OFICIO N° 1516-2020-ANA-DCERH

Asunto : Información Complementaria al Plan de Rehabilitación del Sitio Impactado S0118 por Actividades de Hidrocarburos de la Cuenca del Río Corrientes

INFORME TÉCNICO N° 637-2020-ANA-DCERH

ASUNTO : Información Complementaria al Plan de Rehabilitación del Sitio Impactado S0118 por Actividades de Hidrocarburos de la Cuenca del Río Corrientes, presentada por la Dirección General de Asuntos Ambientales de Hidrocarburos (DGAAH) del Ministerio de Energía y Minas (MEM).

Figura 6, Ubicación de la microcuenca S0118

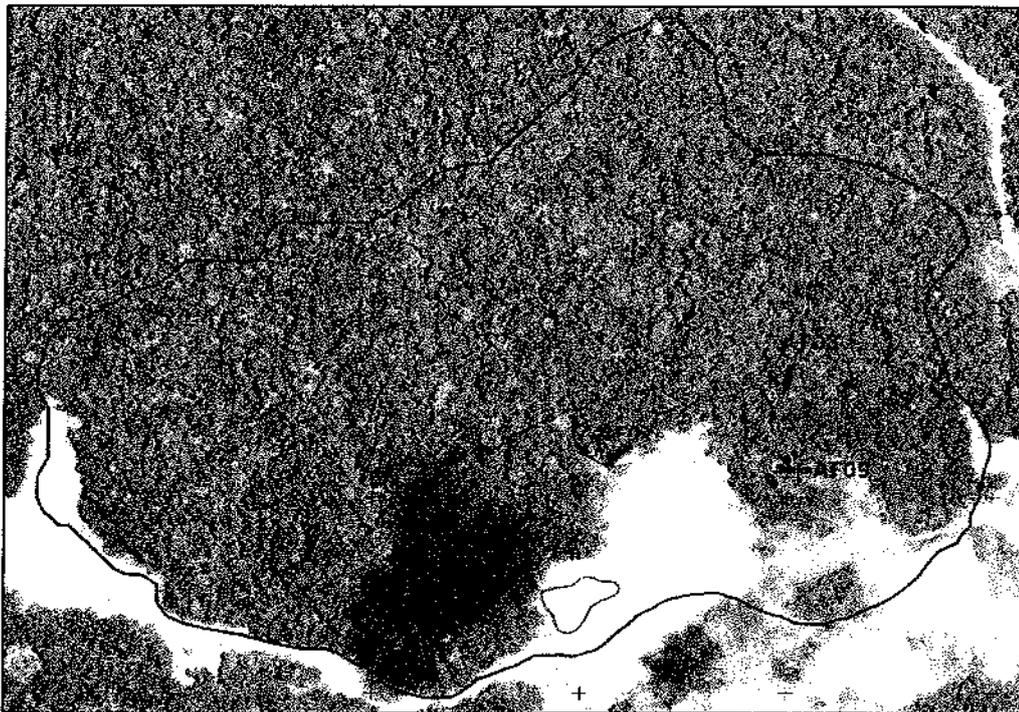
4.4. Observación N° 04: El ítem 2,2,3,1 "Descripción de la cuenca del área de estudio" menciona que el área de estudio se sitúa dentro de la cuenca del río

Respuesta:

Observación no subsanada

Figura 8. Ubicación de puntos de muestreo de agua superficial, sedimentos y agua subterránea-época húmeda

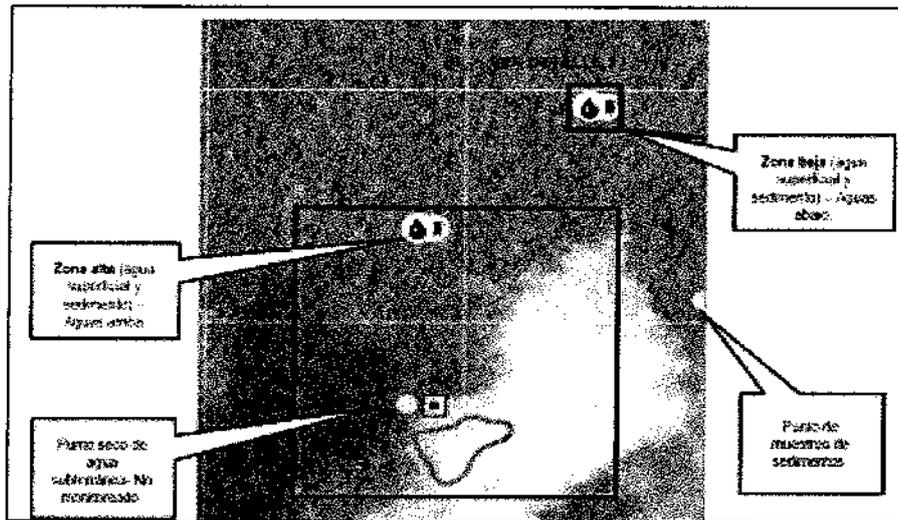
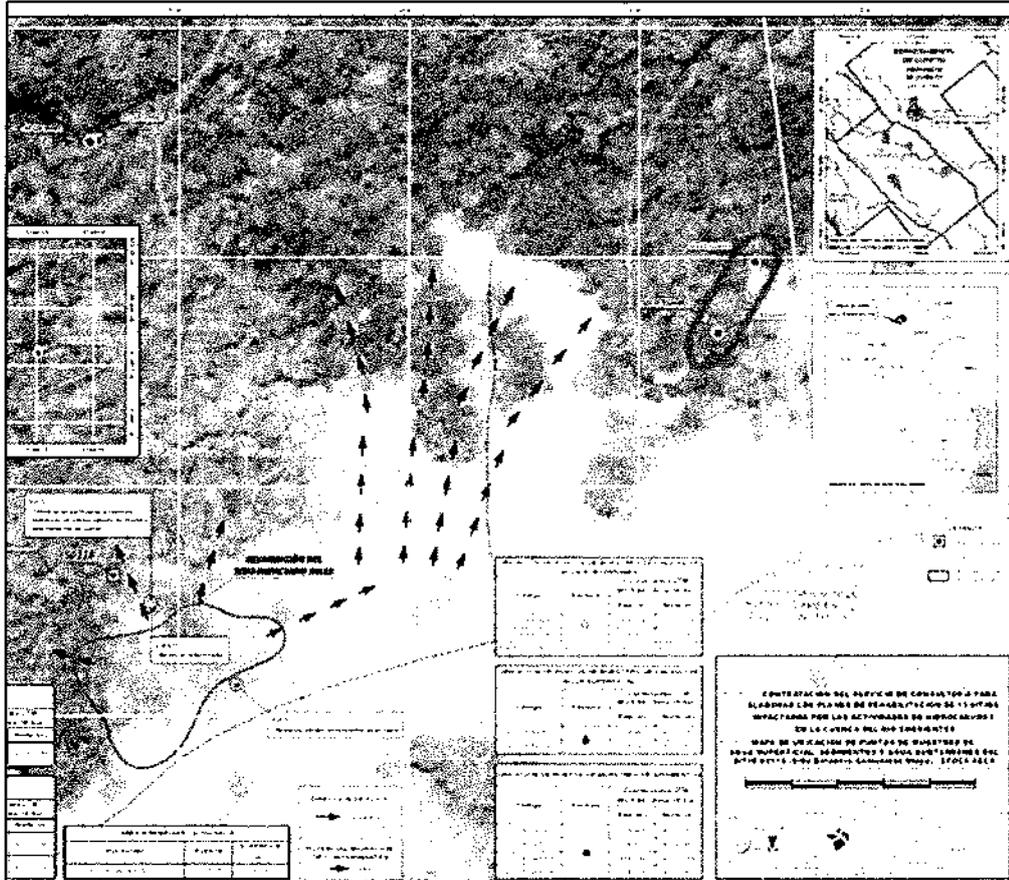
- 4.5. **Observación N° 05:** el ítem 3,5,1,2 "Muestreo de agua subterránea", señala que los pozos para captación, se determinó de acuerdo a ubicación espacial con respecto al sitio para determinar el flujo de contaminación: aguas arriba y aguas abajo, Asimismo, el ítem 3,5,1,3 "Muestreo de agua superficial", señala que para la toma de muestra de agua superficial se consideró el criterio de ubicación espacial con respecto al sitio: aguas arriba y aguas abajo, además menciona que con los resultados de las excedencias encontradas en la primera campaña, se tomaron puntos adicionales, aguas arriba y aguas abajo y, puntos adicionales en la inmediaciones de los piezómetros; además, indica que para el muestreo de sedimentos (ítem 3,5,1,4) se tomó el mismo criterio que lo considerado para agua superficial. En el cuadro N° 10, se muestran los puntos considerados para la toma de muestra para diferentes matrices.

nuevos mapas (figura 8) no se encuentran en la trayectoria de quebrada ubicada al noreste del sitio (observación 04).

En ese sentido, el titular, además de los programas de monitoreo establecidos, debe programar el monitoreo de aguas superficiales de las quebradas antes de iniciar los trabajos de rehabilitación, asimismo, debe corregir la trayectoria de las quebradas y la descripción de las mismas, y de acuerdo a ello corregir los puntos de monitoreo si corresponde.

Respuesta:

El titular señala que por las características del sitio S0118, toda la red hidrográfica se origina en esta área, de tal forma que no existe una red hidrografía aguas arriba del sitio. Precisa que el sitio S0118 se ubica en una zona ligeramente alta, por ello se consideró colocar aguas arriba (zona alta) y aguas abajo (zona baja) de uno de los cursos identificados en campo, (ver figura 7), Por otra parte, señala que se realizaron la cantidad de puntos de muestreo con base en los alcances técnicos, los cuales son suficientes considerando el objetivo de la remediación.

En plan de monitoreo, considerará puntos de monitoreo tanto de agua superficial como sedimentos en todas las nacientes (3 quebradas s/n), como se observa en el mapa 6,4,3,4 (5 puntos de monitoreo). Los puntos de monitoreo (3) para agua subterránea se ubicarán próximos a las quebradas.

Observación no subsanada

Figura 9. Modelo conceptual inicial del sitio S0118 (Sitio Botadero Comunidad Olaya)

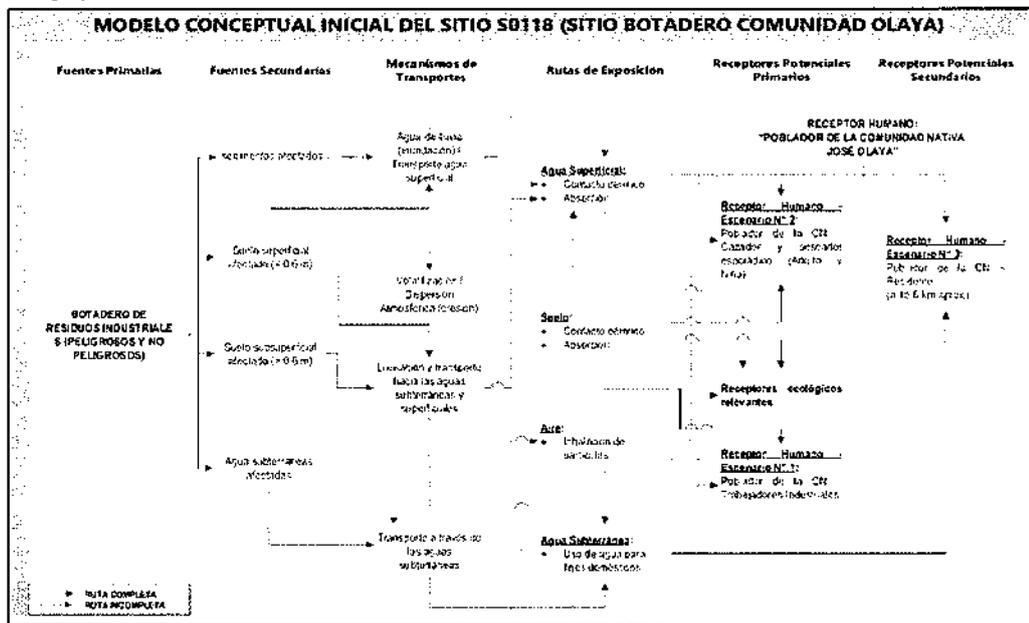
4.8. Observación N° 08: La figura 4-2 "Modelo conceptual inicial del sitio S0118" del ítem 4,2,2 "Peligros identificados a través del modelo conceptual inicial", señala al agua superficial como fuente secundaria de contaminación. Al respecto, sabemos que la fuente (primaria o secundaria) es un área o punto de contaminación que emite contaminantes al ambiente en un sitio contaminado (Guía ERSA, Anexo A, glosario), además las aguas superficiales del área de estudio son sistemas lóticos y no contienen contaminantes (a excepción de bario que excedió ligeramente el ECA-Cat4-E2) de acuerdo a la caracterización de las aguas superficiales del área de estudio, por lo que no se podría considerar a las aguas superficiales como fuente secundaria de contaminación. En ese sentido, el titular debe aclarar, el fundamento de la inclusión del agua superficial como fuente secundaria de contaminación.

El titular corrige el modelo conceptual inicial del sitio S0118 (Figura 9).

Observación subsanada
